Keuringsverslag van een elektrische laagspanning- en zeer lage spanningsinstallatie

NIET CONFORM

Straatnaam Bergstraat
Huisnummer 33
Busnummer
Postcode 1570
Gemeente GALMAARDEN
Land België

Controlebezoek van een oude huishoudelijke elektrische installatie van een wooneenheid bij verkoop op vraag van de verkoper volgens (KB 08/09/2019) - AREI Boek 1- 8.4.2. en 8.2.1. en 4.2.4.3.

Afbeelding schakel- en verdeelbord:

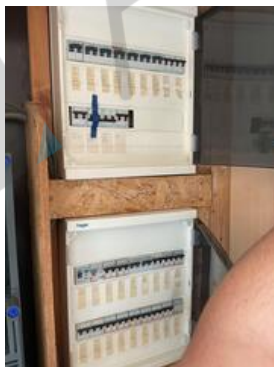
I3.09 De aansluiting van de aardingsonderbreker is te herzien. Deze dient aan de ene zijde verbonden te zijn met de aardgeleider en aan de andere zijde met de hoofdaardingsklem, equipotentiale verbindingen, beschermingsgeleiders, enz...(Boek 1 Onderafdeling 5.4.2.1 en 2.5)

I8.07 Leidingen zijn te bevestigen met aangepaste bevestigingsmiddelen. (Boek 1 Onderafdeling 5.2.2. en 5.2.9.)

I8.15 Het gebruik van verdeelstekkers is enkel toegelaten bij aansluiting van snoeren op de vaste installatie, vaste aansluiting is dus verboden. (Boek 1 Onderafdeling 5.2.6.2.)

I9.03 Loshangend elektrisch materieel dient degelijk bevestigd te worden. (Boek 1 Afdeling 1.4.1. & 1.4.2)
- De aardingsschakelaar kon niet worden gelokaliseerd op de dag van de inspectie, dus werd er een vereenvoudigde meting uitgevoerd.

Kabel boven het elektrische paneel naar het stopcontact in de kast. + kelder

Een verlengsnoer is permanent aan de installatie bevestigd. Zie foto's.

Stopcontact aan de rechterkant van elektrische panelen
